**Avis délibéré en date du 22 décembre 2020
de la Mission régionale d'autorité environnementale d'Île-de-France
sur le projet de construction du centre d'hébergement informatique
« Campus Data Center PAR8 » et d'équipements annexes
à La Courneuve (Seine-Saint-Denis) présenté par la société Interxion**

Synthèse de l'avis

Figure 4 : Fuseau de passage envisagé pour la ligne électrique souterraine (source : annexe 7 du mémoire en réponse à la demande de la DRIEE)

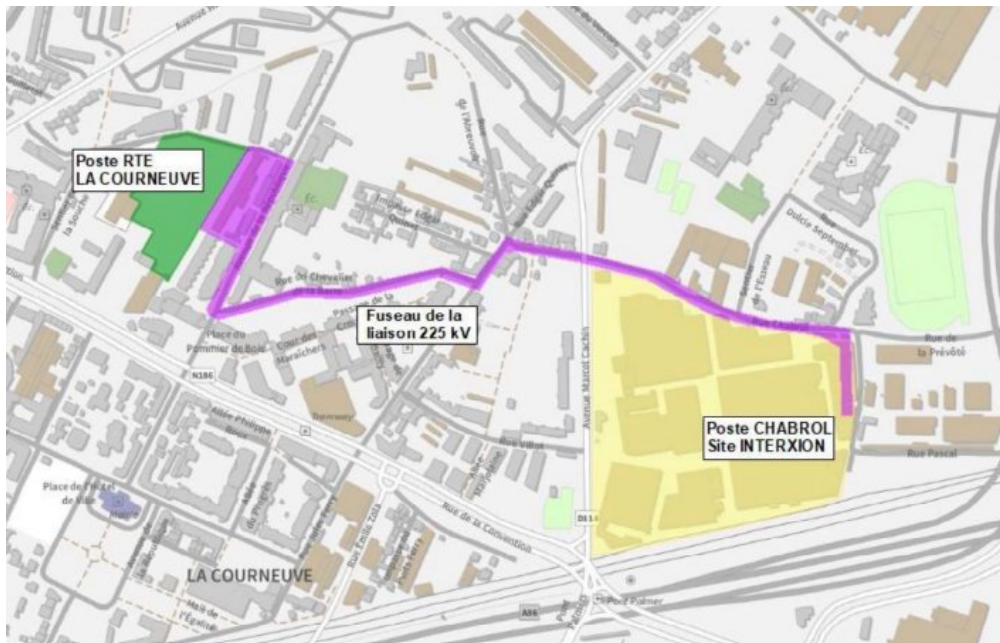
Comme déjà indiqué ci avant, la présentation de cette liaison demeure toutefois insuffisante dans l'étude d'impact.

La MRAe reproduit ci après la carte permettant de localiser cette liaison, qui ne figure pas dans l'étude d'impact.

Compte tenu du tracé envisagé pour la ligne RTE projetée qui passe avenue de la République devant le groupe scolaire Raymond Poincaré et à proximité ou à l'intérieur du futur square urbain, susceptible également d'accueillir une population sensible, l'exposition aux champs électromagnétiques dus à cette ligne doit, pour la MRAe être évaluée en regard des recommandations de l'ANSES et de l'instruction du 15 avril 2013.

- **confirmer la prise en compte dans le projet de l'ensemble des préconisations de l'étude acoustique ;**
- **évaluer le bruit auquel seront exposés les usagers du square urbain et de le plateau de formation ;**
- **cartographier les lieux accueillant ou susceptibles d'accueillir des populations sensibles situés à proximité de la liaison RTE vers le poste Chabrol ;**

- **compléter l'étude d'impact par une analyse des effets des champs électromagnétiques induits par cette liaison sur ces populations sensibles ;**
- **décrire, le cas échéant, les mesures correctrices retenues pour éviter ou réduire ces effets ;**
- **étayer l'absence énoncée d'impacts vibratoires du projet.**
